CONCEPTO TÉCNICO No CT - 4834
Revisión de Estudio Particular de Respuesta Local
de Amplificación de Ondas Sísmicas
Artículo 7 - Decreto 193 de 2006

ENTIDAD SOLICITANTE: José Joaquín Álvarez - Curaduría 4
PROYECTO: **PORTON DE SANTO DOMINGO**
LOCALIDAD: 11 Suba
UPZ: 23 Casa Blanca Suba
BARRIO: Casa Blanca Suba
DIRECCIÓN: TV 66 con CL 139 – Predio Vidrio Muran
CHIP: AAA0132FEEN, AAA0132FDMS
TIPO DE RIESGO: Sísmico
EJECUTOR: JEOPROBE Ltda.
FECHA DE EMISION: Junio 15 de 2007

El presente concepto técnico corresponde a la **primera revisión** realizada por la Dirección de Prevención y Atención de Emergencias, del informe "*Estudio Particular de Respuesta Local de Amplificación de Ondas Sísmicas Proyecto Portón de Santo Domingo*" elaborado por el ing. Jorge Alberto Rodríguez, a construirse en el predio ubicado en la Tv 66 con Cl 139 (Predio Vidrio Muran), que se remite como estudio sísmico local en cumplimiento a lo estipulado en el Decreto 193 de 2006.

Figura 1. Localización del Proyecto Portón de Santo Domingo

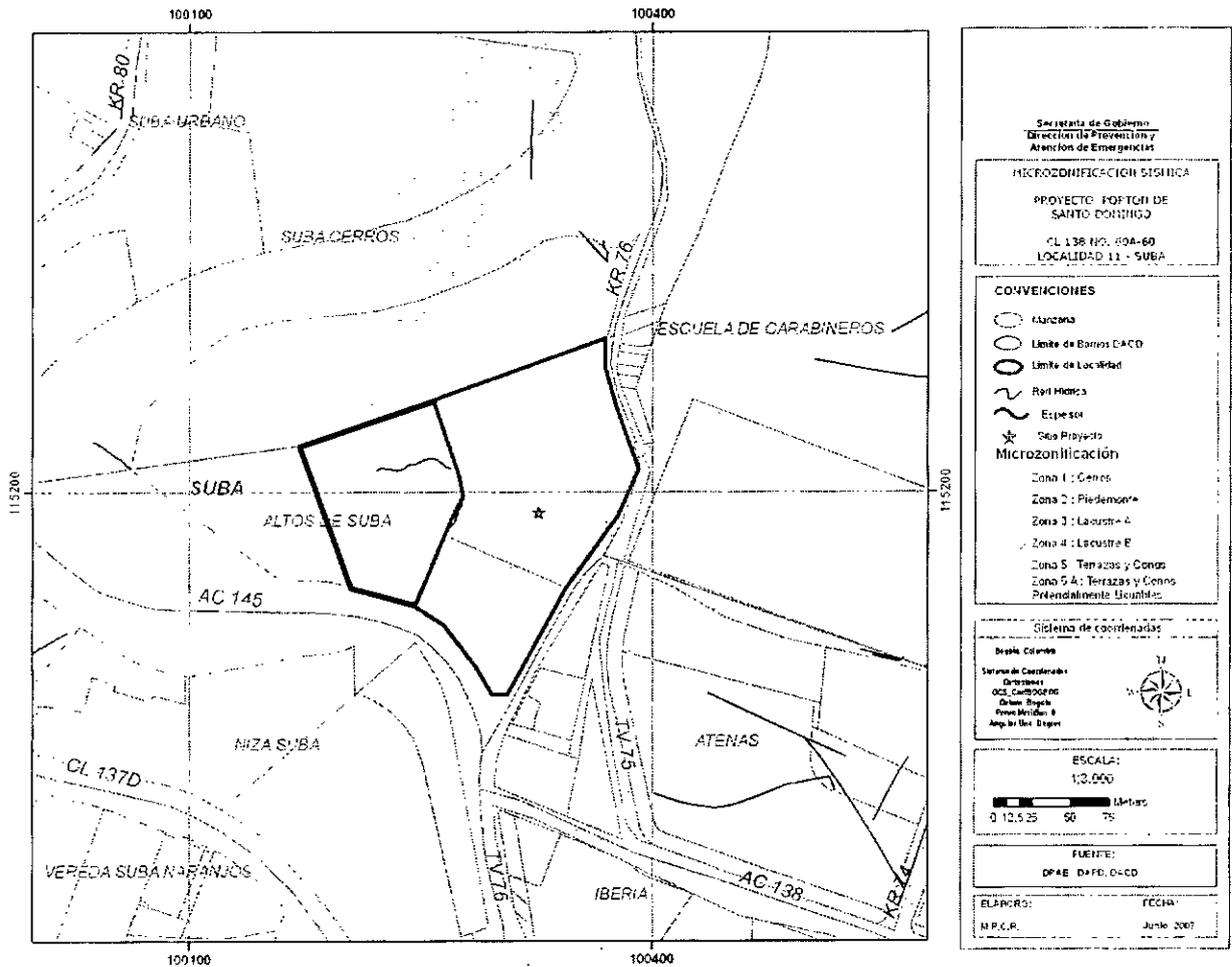
En el numeral 3.2, se indica que el sitio del proyecto se encuentra localizado en la zona de transición entre la Zona 1 y Zona 2 según el decreto 193 de 2006, la cual es consistente con la localización presentada en la Figura 1 del presente concepto.

El estudio CUMPLE con este requerimiento.

Figura 2. Espectro de diseño recomendado del proyecto Portón de Santo Domingo

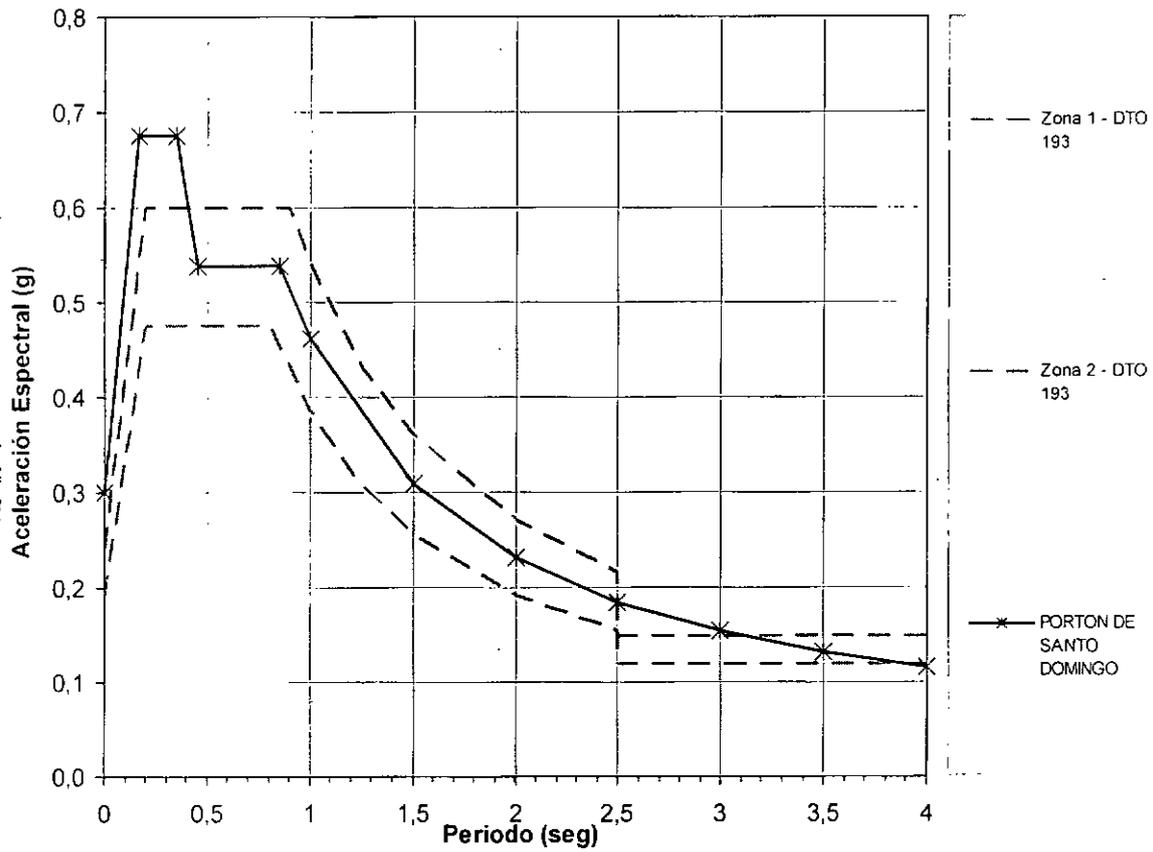
Con base en los resultados de los análisis el consultor recomienda el espectro de diseño que se presenta en la figura 3.19 y 3.20 del estudio, que se ilustra en la Figura 2 del presente concepto.

Este espectro de respuesta comienza con un valor de S_a de 0.3g que aumenta hasta llegar a 0.675g entre 0.17 a 0.35s, luego desciende a 0.538g en 0.45s y continua hasta 0.85s con el valor de S_a constante, desde 0.85s continua descendiendo de acuerdo con el promedio entre los espectros mínimos de las zonas 1 y 2 del Decreto 193 de 2006. Sin embargo, es necesario que el consultor ajuste los coeficientes espectrales para periodos superiores a 3.5 segundos, puesto que los valores reportados en la Tabla 4.1 del informe son inferiores a 0.135g.

El estudio NO CUMPLE con este requerimiento.
